原子力規制庁技術報告「重大事故環境下におけるケーブル の絶縁特性の分析」に対する電気事業者の対応状況

2020年4月●日
原子力エネルギー協議会

図2 国内のPWRで用いられている難燃エチレンプロピレンジエンゴム絶縁

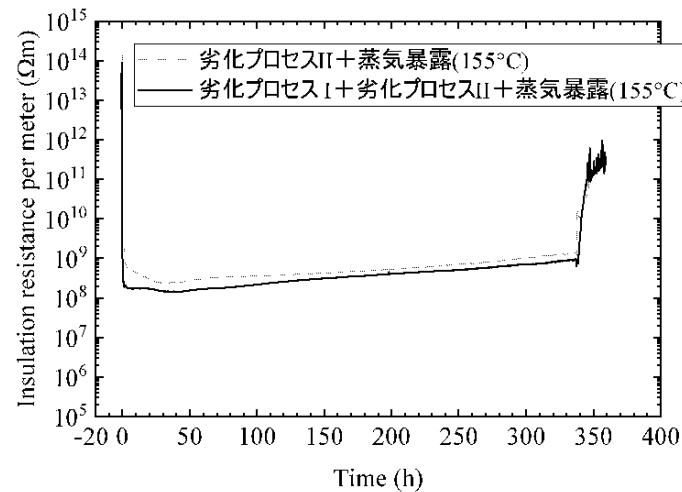
- ・SA環境下で機能が要求される代表ケーブルに対して、経年劣化を踏まえたSA環境下での健全性確認を実施。
- ・SA環境を模擬した蒸気暴露試験中の絶縁抵抗値を測定したところ、有意な絶縁低下が確認された。(蒸気暴露試験後の健全性は担保可)

- ①ケーブルについては、高温、高湿になれば絶縁抵抗が低下するのは、これまでも確認されていた一般的な知見である。
- ②これまでのケーブルの事故時環境に対する健全性確認については、電気学会推奨案※に基づいた健全性評価により実施していた。
- ③電気学会推奨案に基づくケーブルの試験は、課電した状態で蒸気暴露試験を実施し、蒸気暴露試験後に耐電圧試験に合格することが判定基準となっており、蒸気暴露試験中に課電できていれば、問題ないと考えていた。
- ④今回のNRAの研究成果は、上述の知見に対して、定量的なデータを示していたものであると同時に、計器誤差への影響を新たに指摘されたと認識しており、示されたデータに対して、対象機器に接続されるケーブルの使用状況等を踏まえた影響確認を事業者が行った。

- ・NRA技術報告対象のケーブルがSA環境で使用される状況にあることを確認。
- ・対象ケーブルに接続されている計装機器としては、熱電対、測温抵抗体、伝送器があることを確認。
- ・PWRプラントにおける対象ケーブルの最長は約200mであることを確認。
- ・NRA技術報告（PWRのSA環境試験中のケーブルの絶縁抵抗値： $10^8 \Omega \cdot m$ ）を踏まえても、実際の絶縁抵抗値は $5 \times 10^5 \Omega$ 以上と計算される。

⇒実機プラントにおける計装設備のケーブル絶縁低下に伴う計器誤差への影響は非常に小さい。なお、誤差が数%程度あったとしても、SA環境におけるパラメータ監視は、傾向監視を主体としていることから、操作判断に大きな支障となる誤差ではなく問題ない。

図4 熱電対回路の絶縁抵抗と測定温度の誤差の関係^[4]

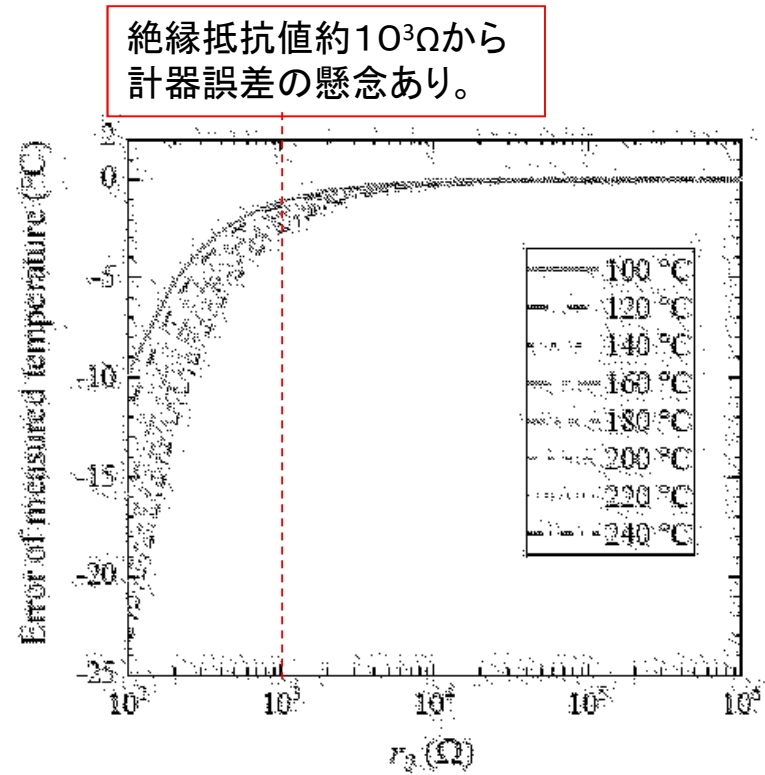
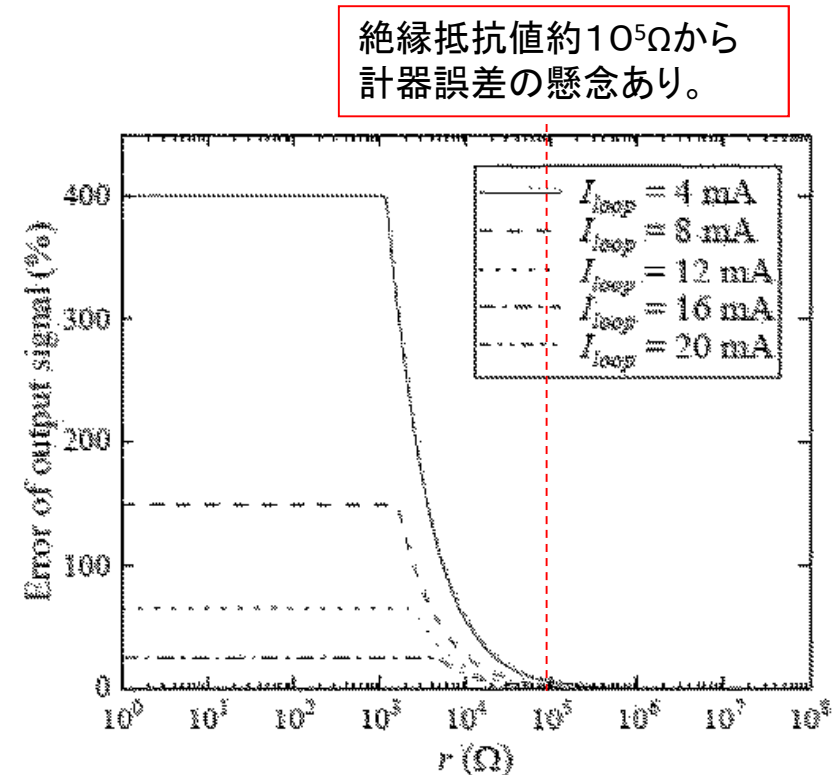
一般知見を踏まえ、蒸気暴露試験中のケーブルの絶縁低下に伴い、対象ケーブルに接続されている計器に与える影響(計器誤差(熱電対、伝送器))について考慮が必要との見解あり。

測温抵抗体回路の
絶縁抵抗と測定誤差の関係(例)

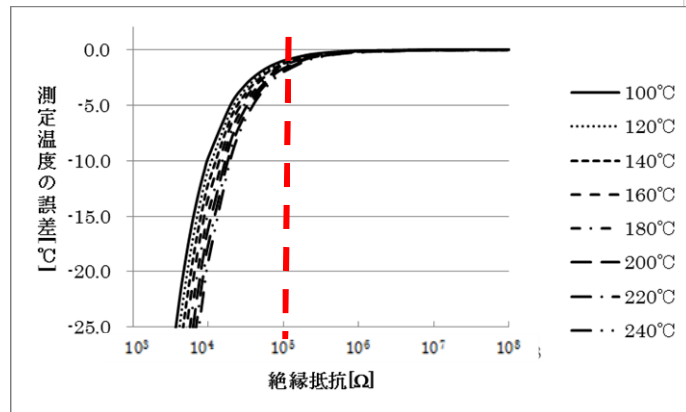
- ✓ 測温抵抗体、放射線監視モニタ及び水素濃度計の絶縁抵抗値と計器誤差の関係は下図のとおり。
- ✓ 測温抵抗体については、下記(左)グラフより約 $10^5 \Omega$ から計器誤差の懸念がある。
- ✓ 放射線監視モニタについては、下記(中央)グラフより $10^6 \Omega$ から計器誤差の懸念がある。
- ✓ 水素濃度計については、下記(右)グラフより $10^5 \Omega$ から計器誤差の懸念がある。
- ✓ 電極式水位計については、 $10^4 \Omega$ オーダー(水中)～ $10^6 \Omega$ オーダー(気中)の検知が必要。

約 $10^5 \Omega$ から計器誤差の懸念あり

- MIケーブル(計装ケーブル:熱電対, 測温抵抗体, 水素濃度計, 電極式水位計用)
 - ✓ 金属被覆であり蒸気吸湿による影響がなく、内部の絶縁物(酸化マグネシウム等)を吸湿させない接続が確立している。
 - ✓ SA環境を模擬した蒸気暴露試験において絶縁抵抗値は $10^8 \Omega \cdot m$ 程度あることを確認しており、PCV内ケーブル長約100mの場合 $10^6 \Omega$ オーダーの絶縁抵抗を満足することから、高温環境下での影響は小さい。
 - ✓ 絶縁抵抗値と計器誤差の関係より、熱電対は $10^3 \Omega$ 、測温抵抗体は $10^5 \Omega$ 、水素濃度計は $10^5 \Omega$ 程度から計器誤差の懸念があるが、MIケーブルを使用した場合 $10^6 \Omega$ オーダーの絶縁抵抗を有していることから、各計器に対する計器誤差の懸念はない。
 - ✓ 電極式水位計は、 $10^4 \Omega$ オーダー(水中)～ $10^6 \Omega$ オーダー(気中)を検知する必要があるが、MIケーブルを使用した場合 $10^6 \Omega$ オーダーの絶縁抵抗を有していることから、不検知・誤検知の懸念はない。
 - ✓ 以上より、実機プラントにおける計装設備の測定誤差への影響は小さく、問題となることはない。

放射線監視モニタ回路の
絶縁抵抗と測定誤差の関係(例)

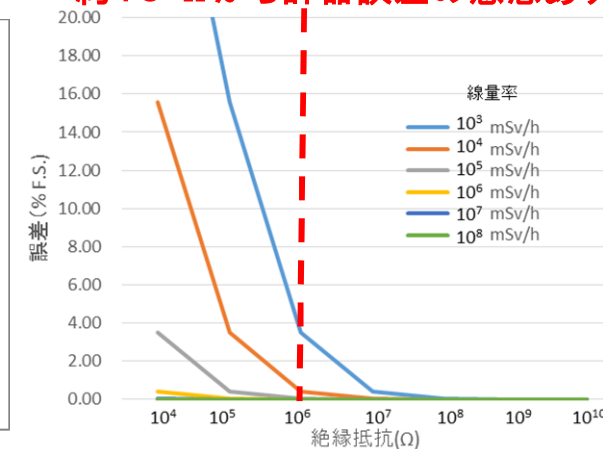
約 $10^6 \Omega$ から計器誤差の懸念あり

- ✓ 蒸気暴露試験中のケーブル絶縁抵抗値は最低で $2.0 \times 10^{10} \Omega \cdot m$ 以上あることを確認しており、PWRプラントの最長ケーブル長200mとしても $10^8 \Omega$ オーダーとなり、計器誤差への影響は非常に小さい。なお、4%程度の誤差が発生する可能性があるレンジは一番低いレンジ（ 10^3mSv/h ）での誤差であり、実際の判断を必要とするレンジ（ 10^5mSv/h 付近）での誤差は極めて小さいことから問題となることはない。

水素濃度計測回路の
絶縁抵抗と測定誤差の関係(例)

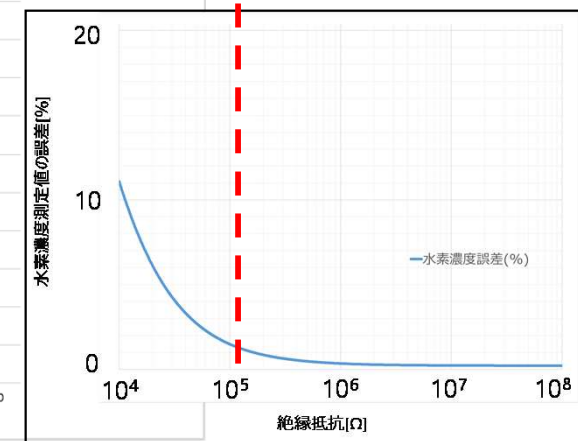
約 $10^5 \Omega$ から計器誤差の懸念あり
